**PALANGOS MIESTO SAVIVALDYBĖS ADMINISTRACIJOS
VIEŠOJO PIRKIMO KOMISIJA**

2026-09-11 Nr. (11.8)-VŠ4-448

DĖL KONKURSO (PIRKIMO ID 9489349)

1.1. ATITVĖRIMO STULPELIS

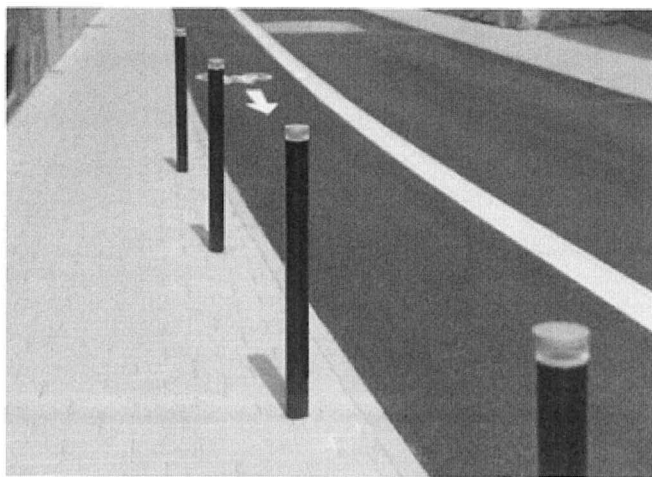
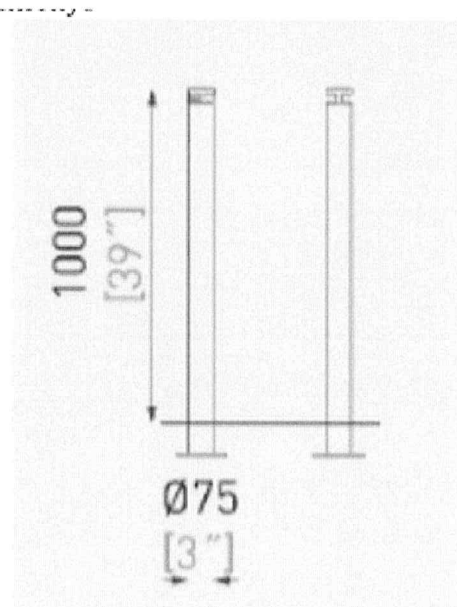
2. Projekto brėžiniuose dviejuose vietose nurodyta įrengti "Atskiriamieji stulpeliai su apšvietimu 2 vnt. 230V". Prašome patikslinti ar pateiktuose kiekių žiniaraščiuose šie stulpeliai yra įvertinti? Jei taip prašome patikslinti kokioje žiniaraščio eilutėje jie pateikti. Jei ne, tada prašome nurodyti ar reiks juos įrengti?

Atsakymas. Pateikiame atnaujintą Susisiekimą dalies Sąnaudų kiekių žiniaraštį. Pateikiame stulpelių technines specifikacijas:

1.1.4.1. Atitvėrimo stulpelis su apšvietimu (su integruotu maitinimo šaltiniu), analogas – Mmcite Donat DOE130;

1.1.4.2. Konstrukcija: plieninė konstrukcija su aliuminio lydinio galvute (viršutinė dalis). Korpusas: cinkuotas plieninis vamzdis, 76x3,2 mm Ø. Bendras ilgis 1100 mm, aukštis virš žemės 1000 mm;

1.1.4.3. Apšvietimas: stulpelio galvutėje įtaisytas LED šviesos šaltinis (12VDC), atliekantis dekoratyvinę funkciją;

1.1.4.4. Danga: plieninė konstrukcija padengta apsauginiu cinko sluoksniu ir nudažyta miltelinio būdu. Plieninės dalys nudažyto spalva – RAL7021;

1.1.4.5. Gaminys įtvirtinamas inkaruojant po grindiniu ant sutankinto reljefo į betoninę pagrindą naudojant srieginius strypus M12;

1.1.4.6. Pavyzdys, nuotrauka

1.1.4.7. Forma ir matmenys:
